Gemeinde Ferenbalm Änderung der Überbauungsordnung Nr. 5

Erläuterungsbericht (Bericht nach Art. 47 RPV)
Öffentliche Auflage

Anhang 2 **Bereinigung Vorprüfung AGR**
auf Basis Vorprüfungsbericht vom 8. November 2019

Bereinigung gemäss Vorprüfungsbericht vom 8. November 2019

Abb. 2 Visualisierung des Projekts. Ergänzungsbauten rot markiert.

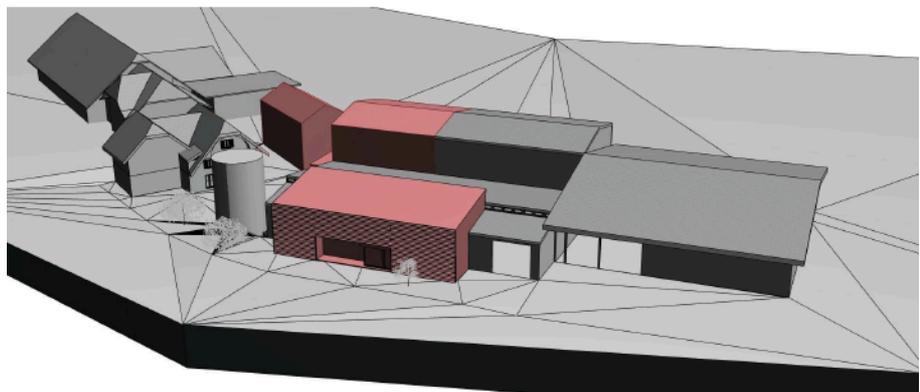
Der Erweiterungsbau (Büros, Nebenräume) integriert sich auch als zweigeschossiger Baukörper in die bestehende Baustruktur. Dachform und Volumetrie sind nachvollziehbar. Die bestehende UeO könnte aus Sicht des BHS anhand des Projektes angepasst werden.

Das bestehende Volumen der Halle (1b) wird im Querschnitt verlängert, die Produktion der Mosterei im Erdgeschoss untergebracht. Im Obergeschoss besteht ein Reservevolumen für die Schreinerei. Dachform und Volumetrie sind nachvollziehbar und integriert sich in die bestehende Dachlandschaft. Die bestehende UeO könnte aus Sicht des BHS anhand des Projektes angepasst werden.

Die bestehenden Wohnbauten werden befreit von der alten Mosterei - der Anbau im Norden wird rückgebaut. Das Baufeld wird verkleinert respektive nicht ausgeschöpft.

Im Gegenzug wird ein zweigeschossiger Neubau mit Satteldach, mit Berührungspunkt an der Parzellengrenze im Norden, vorgesehen. Das Erdgeschoss wird als Lager und Verkauf der Mosterei genutzt, im Obergeschoss kann eine Wohnung untergebracht werden. Der Grundriss des Lagers im Erdgeschoss ist grösser als das Obergeschoss, so dass ein Flachdach für den Aussenraum der Wohnung genutzt werden kann.

Mit dem Loslösen von verschiedenen Nutzungen in einzelne Volumen wird der Masstäblichkeit der Bauten untereinander Rechnung getragen, mit den Dachformen der ländliche Charakter beibehalten. Die bestehende UeO könnte aus Sicht des BHS anhand des Projektes angepasst werden – mit Vorbehalt der nachbarrechtlichen Regelungen (Bauen auf der Parzellengrenze).

Der Berner Heimatschutz kann der Machbarkeitsstudie 7c zustimmen und empfiehlt eine Ausarbeitung zu einer neuen Überbauungsordnung.
